Požadavek zhotovitele na změnu č. 22
Projekt: **Karlovy Vary, Mlýnská kolonáda – dílčí úprava**
Č. projektu: CZ.06.3.33/0.0/0.0/16_037/0012812

Název části stavby dotčené změnou (včetně čísla SO): **Karlovy Vary, Mlýnská kolonáda – dílčí úprava**

D.1.1.
02

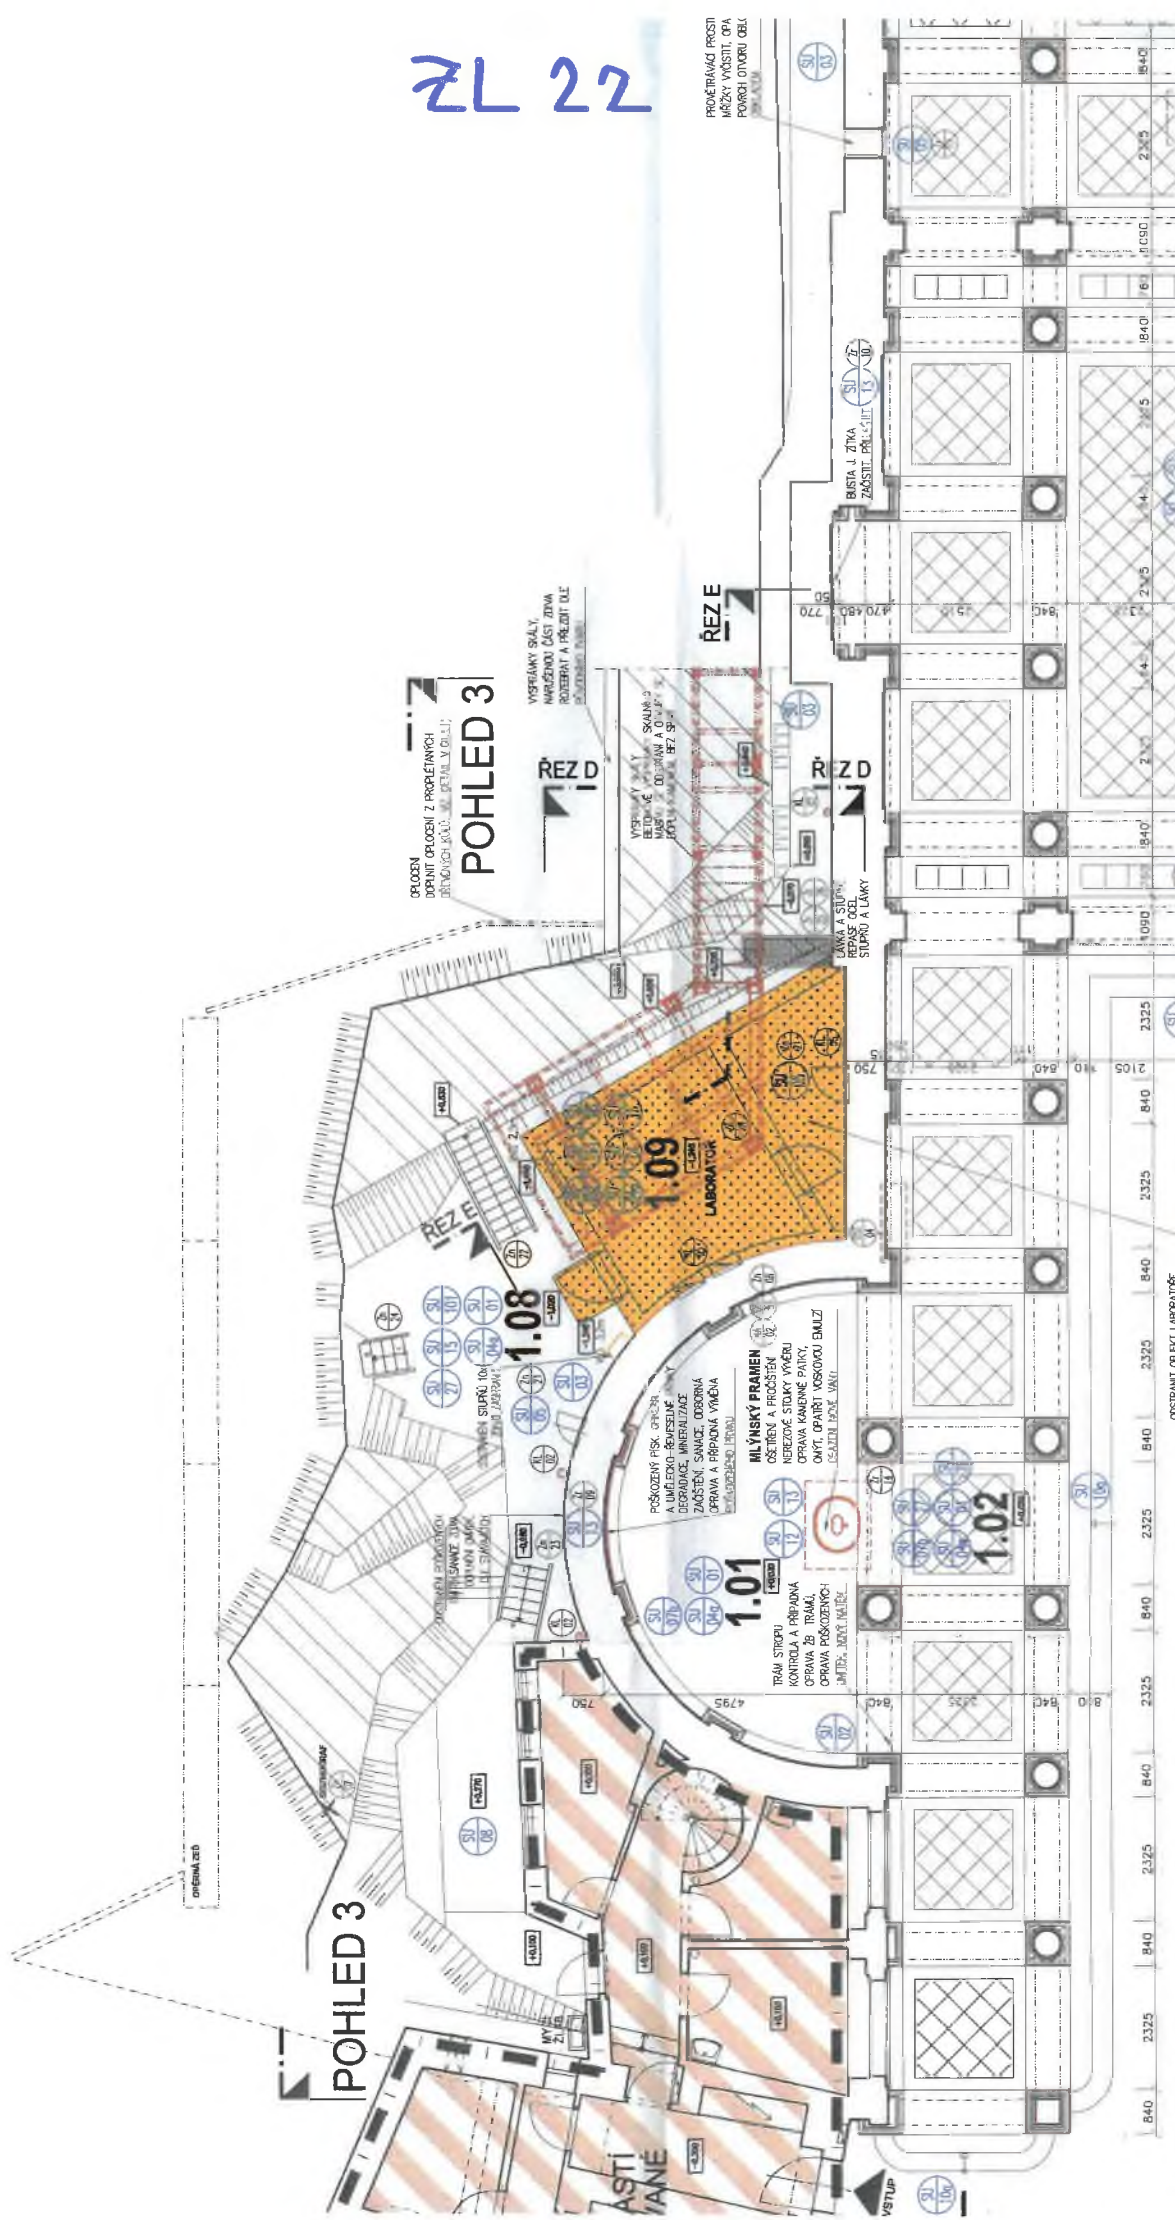
Projektová dokumentace navrhuje v místnosti č.1.02 provést kontrolu stávajícího obkladu stěn dřevotřískovými plotnami a jeho doplnění v rozsahu 20%.

Nově bude provedena demontáž obložení stěn bez náhrady novými konstrukcemi.

Po provedené kontrole obkladu stěn bylo zjištěno, že stěny nejsou obloženy dřevotřískovými plotnami, ale celoplošnými dřevotřískovými deskami. Jelikož pod deskami dochází k hromadění vlhkosti a jejich degradaci, bylo s uživatelem dohodnuto, že desky budou plnoplošně demontovány bez náhrady a stěny budou ponechány v neupraveném stavu.
